**Avis sur le projet de centrale photovoltaïque
au sol à Bar-sur-Aube (10)
porté par la société ENERTRAG AUBE PV**

n°MRAe 2023APGE18

Nom du pétitionnaire	ENERTRAG AUBE PV
Commune	Bar-sur-Aube
Département	Aube (10)
Objet de la demande	Demande de permis de construire une centrale photovoltaïque au sol
Date de saisine de l'Autorité environnementale	27/01/2023

Illustration 3 : Coupe d'une table photovoltaïque avec pieux

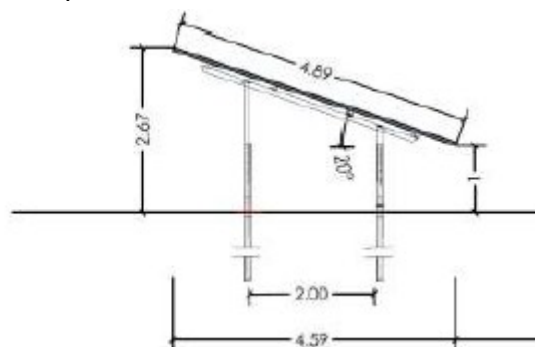
Selon l'Ae, il existe toutefois un risque potentiel de pollution par le contact des eaux avec les pieux de fondations (technique pressentie) ou autres éléments techniques des panneaux photovoltaïques. De plus dans le cas d'un incendie des installations, le risque de pollution des eaux souterraines est accru.

L'Ae rappelle au pétitionnaire qu'il doit rechercher et comparer des solutions de substitution raisonnables pour les systèmes de fondation des panneaux pour préserver la qualité des eaux souterraines (comparaison d'une solution du type « pieux » à des solutions moins invasives pour la nappe d'eau comme la fixation des panneaux sur des longrines ou plots bétons posés au sol).

C'est pourquoi, afin de caractériser les enjeux relatifs aux eaux souterraines, l'Ae recommande de préciser le nombre de pieux et la profondeur maximale finale à laquelle ils seraient enfoncés et de compléter le dossier par les impacts sur les eaux souterraines liés à la technologie d'ancrage retenue (pieux ou autres suivant l'étude géologique projetée).

Illustration 4 : localisation des mesures envisagées par le pétitionnaire - source étude d'impact

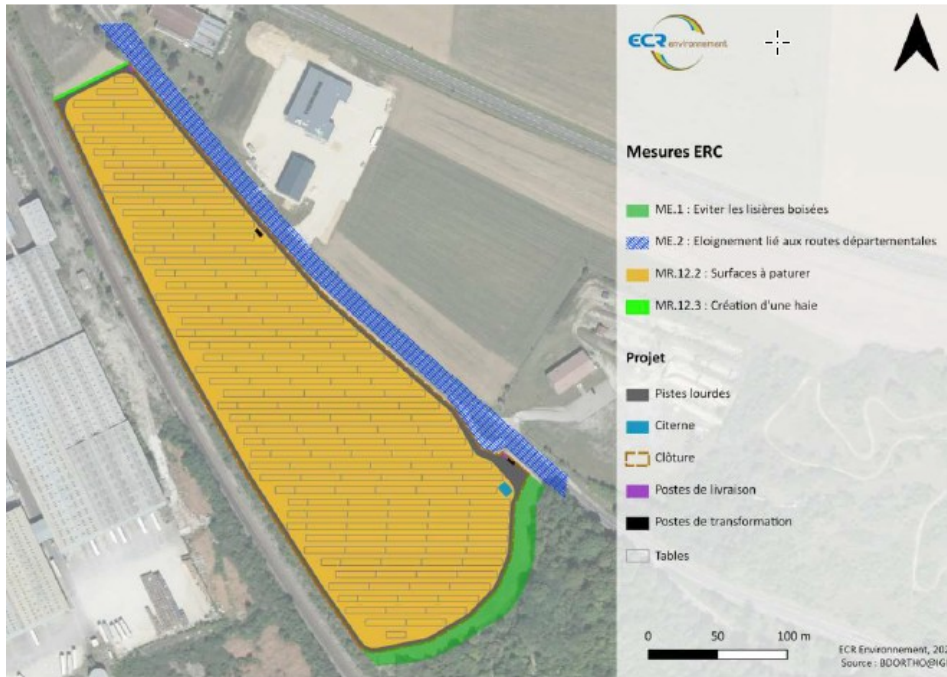
Afin de réduire les impacts du projet en particulier sur les oiseaux et les chauves-souris, il était prévu initialement une zone tampon de 10 m de largeur en lisière du boisement sud, qui est finalement portée à 20 m afin de mieux prendre en compte les enjeux faunistiques de la lisière forestière.

Selon l'Ae, cette zone tampon de 20 m doit être reportée de manière explicite (distance en mètres) sur le plan de masse figurant dans le dossier de demande de permis de construire.

L'Ae recommande au pétitionnaire de reporter une zone tampon de 20 m en lisière de boisement, sur le plan de masse figurant dans le dossier de demande de permis de construire .

Illustration 5 : localisation des mesures envisagées par le pétitionnaire - source mémoire en réponse

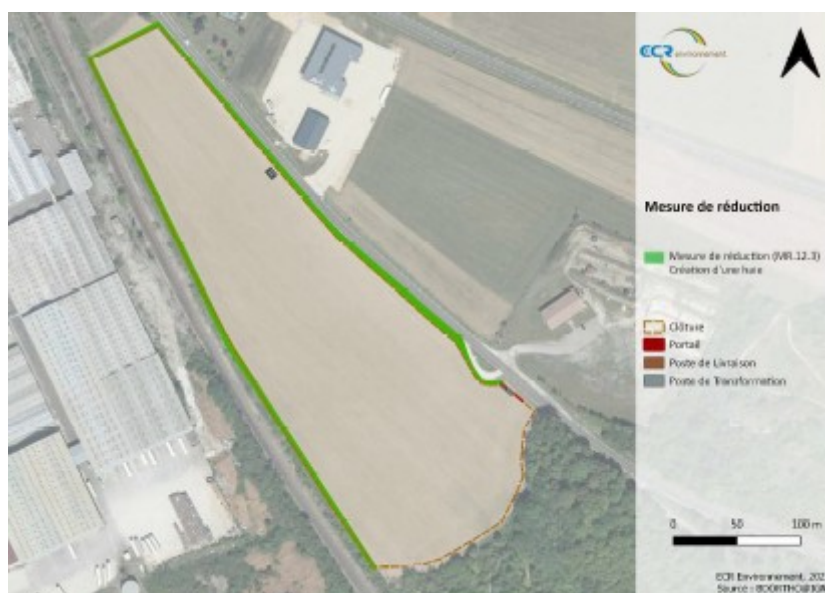
Selon cet avis, l'écran végétal autour de l'emprise du projet se révèle insuffisant pour intégrer le parc photovoltaïque dans le site, les boisements existants autour du site devant être maintenus et renforcés par :

- un alignement végétal de hauteur suffisante pour masquer les panneaux solaires depuis la route départementale RD396 ;
- une haie boisée le long de la voie SNCF avec des essences de hauteur variée mais suffisante pour atteindre ponctuellement la hauteur des bâtiments les plus massifs de la zone d'activités.

Aussi, le projet prévoit la mise en place d'une haie plantée le long de la route départementale RD396 ainsi que le long de voie ferrée. Les haies auront une hauteur de 2 m et seront composées d'essences locales.

En conclusion, l'Ae estime que le pétitionnaire a bien pris en compte les observations de la Mission UNESCO, sous réserve que les haies envisagées soient reportées explicitement (par exemple sous forme de trame verte) au plan de masse figurant dans le dossier de demande de permis de construire. La notice descriptive du projet doit être modifiée en conséquence.

- ***reporter explicitement l'ensemble des haies envisagées au titre des mesures de réduction, sur le plan de masse figurant dans le dossier de demande de permis de construire ;***
- ***modifier la notice « descriptif du projet » en conséquence, y compris pour les teintes à appliquer sur les installations (gris brun au lieu de vert foncé).***
